Opinia Nr 006692

z wyników przeprowadzonych oględzin - ekspertyzy urządzeń grzewczo-kominowych

w budynku przy ul. 11-go Listopada nr 58/1 w Wałbrzychu
dotycząca urządzeń grzewczo-kominowych używanych przez MZK Sp. z o.o.
BOK St. Lachó

Opinia Nr 006693

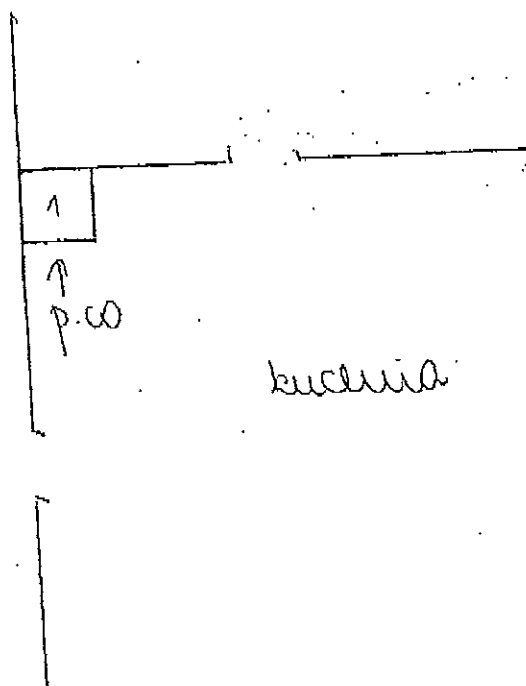
Przewód kominowy m 1 (50x50cm) może być
przeznaczony do podłączenia pieca CO na
palimie stałej.
Wentylację kominową - kominiarską
wykonać wg projektu technicznego.

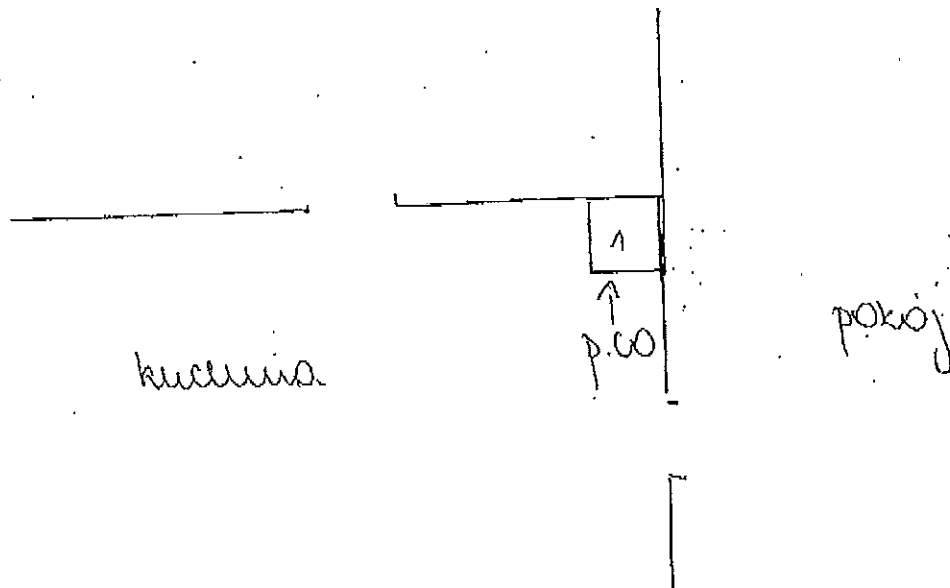
Przewód kominowy nr 1 (50x50cm) może być
zrealizowany do podłączenia pieca CO na
Wentylacji nymiewno-kamienną
wykonanej wg projektu technicznego.
